ステンレス製 ヘアラインボックス SXIの仕様変更

ステンレスボックス(屋内用/ヘアライン加工)のドア蝶番の部材を変更します。

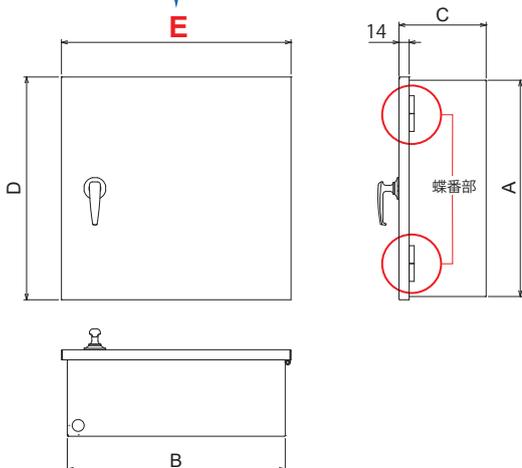
蝶番部の仕様変更に伴い
ドアのW寸法が変わります。10mmサイズUP

- 対象キャビネット SXIの全品番(4品番) ■変更内容 (1)蝶番が変わります。
(2)ドア寸法が変わります。(幅10mmサイズUP)
※ボデー寸法に変更はありません
※品番、価格に変更はありません。
- 変更時期 2020年12月23日

ボックス寸法 (mm)						ドア形式	品番	標準価格 (円)	基板寸法 (mm)	
A	B	C	D	E	E ※従来品				タテ	ヨコ
300	200	120	309	216	◀ (206)	片扉	SXI 3212	17,200	230	150
300	300	120	309	316	◀ (306)	片扉	SXI 3312	21,200	230	250
400	300	150	409	316	◀ (306)	片扉	SXI 4315	25,300	330	250
300	400	150	309	416	◀ (406)	片扉	SXI 3415	25,300	230	350
